**DDP / RFP 100024893**

<b>SPXXP1F3</b>	
Upper element 1 Élément supérieur	Upper Element 2 Élément supérieur
Fabric / Tissu	Fa
Lower element 1 Élément inférieur	Lower Element 2 Élément inférieur

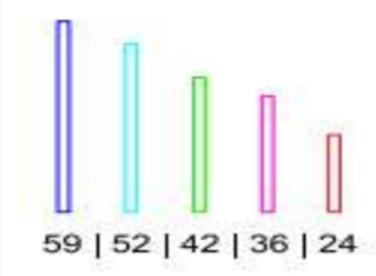
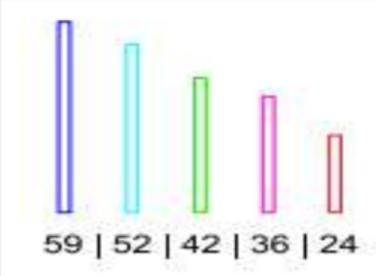
FRANÇAIS	ENGLISH
<p><b>QUESTION #1</b></p> <ol style="list-style-type: none"> <li>1. Les panneaux se présentent sous la forme de panneaux de base standard de 36" de haut, d'un second topper de 15" de haut pour créer 51" de haut, ou d'un second topper de 15" de haut pour créer 66" de haut - Le document d'appel d'offres indique tous deux la hauteur : 54" et note 66" de haut dans l'écriture bleue. Pourriez-vous nous indiquer si la hauteur de 51" est souhaitée ou si la hauteur de 66" est la hauteur préférée ?</li> <li>2. Il y a quelques divergences avec les dimensions du plan d'étage - de 59" de large et 52" de large, est-il possible de suivre le tableau de l'appel d'offres ?</li> </ol>  <ol style="list-style-type: none"> <li>3. Ligne 3 - Le tableau des produits indique que le panneau doit être en tissu avec ajout de verre et non alimenté ; cependant, la matrice du panneau indique que l'alimentation est requise. <ol style="list-style-type: none"> <li>a) Veuillez confirmer si le panneau est construit pour le type de panneau 3 ?</li> <li>b) Doit-il être divisé en deux types différents de panneaux de</li> </ol> </li> </ol>	<p><b>QUESTION #1</b></p> <ol style="list-style-type: none"> <li>1. The Panels come in standard 36" High base panels, a 15"H second topper to create 51"H, or a second topper of 15"H to create 66"H – The Bid document both list Height : 54" and notes 66" High in the blue writing. Could you please let us know if 51"H is wanted or if 66"H is the preferred height?</li> <li>2. There is some discrepancies with the floor plan sizes – of 59" W and 52"W, is it okay to follow the bid table should we follow the bid table?</li> </ol>  <ol style="list-style-type: none"> <li>3. Line 3 – Product table requires the panel to be fabric with glass add-on and non-powered; however the panel matrix shows power is required. <ol style="list-style-type: none"> <li>a) Please confirm if the panel build up for Panel Type 3?</li> <li>b) Should it be split into two different types of 42"W panel when priced?</li> </ol> </li> </ol>

1. The panel height including any toppers must be 66"H total. The combination of the panels used to achieve that doesn't matter. This will include the panels that has a glass topper on top to achieve the full 66"H.

2. Please go with the bid table. The 59 will be equivalent to the 60, and 52 equivalent to the 54.
3. The SP\*\*F4 and the SP\*\*L2F2 does not contain power. Please carefully check Panel matrix again. (I have not used SP\*\*P1F3)

CAT 1A - TAG 1-05  
54"W  
Qty 6  
(Panel build up to be verified)

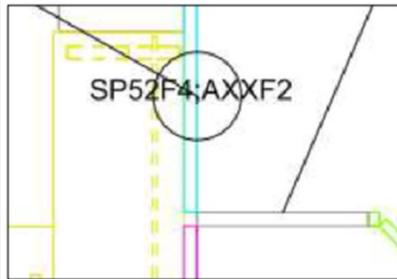
- a) Should the panels have a glass top? 36"H Fabric Base, 15"H Topper Fabric, then 15"H glass?

b) Product tables is showing a quantity of 6 x 54"W panels. Front-End Room with 2 units (All fabric with power) and Back-End Workstation Area with 4 units (Fabric with power and Glass add on). Please confirm if these should be priced together or split apart into two different panel types?

4. It is fine to combine panels to create the length necessary.
5. There was a mistake on the table. It should be 2 units with fabric on top, and 4 units with glass on top for the 54" panels.

**CXXP1L1**

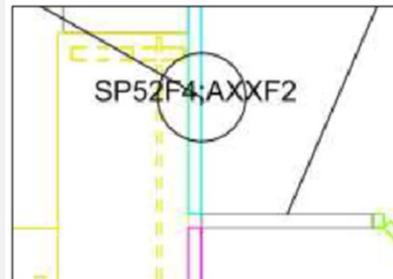
7. Could you please let us know where this panel in the panel matrix is on the floor plan / product table?

6. It is with laminate on the bottom which is similar to the SP\*\*L2F2.
7. The CXXP1L1 is not used for this project.
8. Items 9 and 11 are supposed to be together to form an L-shaped workstation in the private room in the Front-end shown on the plan. Items 8 and 10 are the 3 L-shaped workstations in the Front-end. The Back-end tables are not required. And the sizes and quantities are accurate in the bid table.
